RELATÓRIO DE FISCALIZAÇÃO RF-1/2026-AGERGS-DEGIP

Fiscalização de Operação, Manutenção e Segurança de Barragens

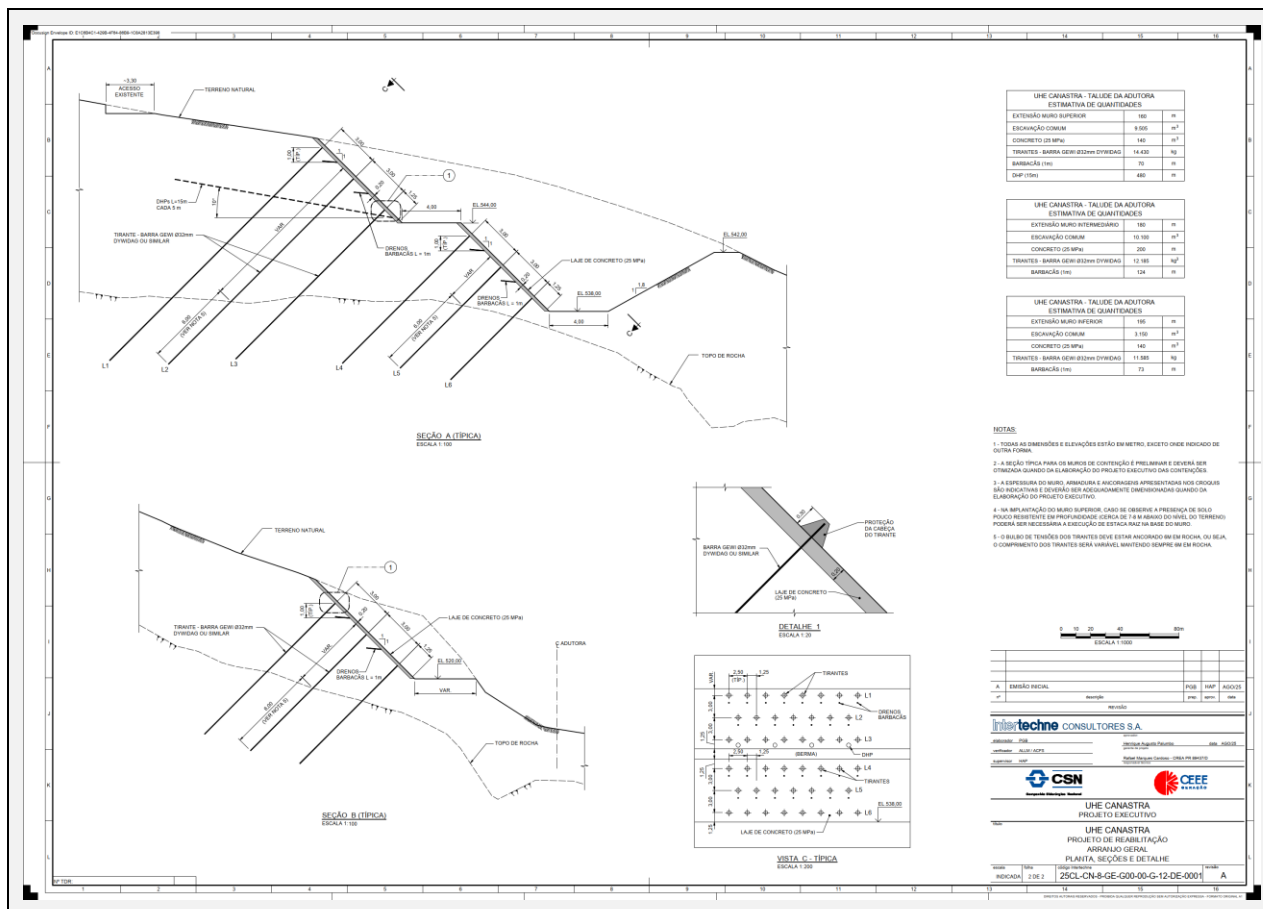
44. Entretanto, em 10 de abril de 2026, a CSN/CEEE-G enviou o documento denominado “Esclarecimentos sobre a revisão do projeto do talude do bloco 35”, onde o agente informa a respeito de mudanças nas medidas adotadas para garantir a segurança a longo prazo e a recuperação definitiva do talude, eliminando a ação de implantação de cortinas atirantadas para a contenção do solo que sofreu escorregamento pela seguinte medida: “Em função da complexidade da intervenção e das condições do local, foram avaliadas alternativas adicionais, dentre elas a utilização de gabiões e colchões Reno, bem como a remoção do material orgânico instável, seguida de retaludamento com material de 1ª categoria disponível no próprio local, associado à execução de um sistema de drenagem para o entorno da área.”
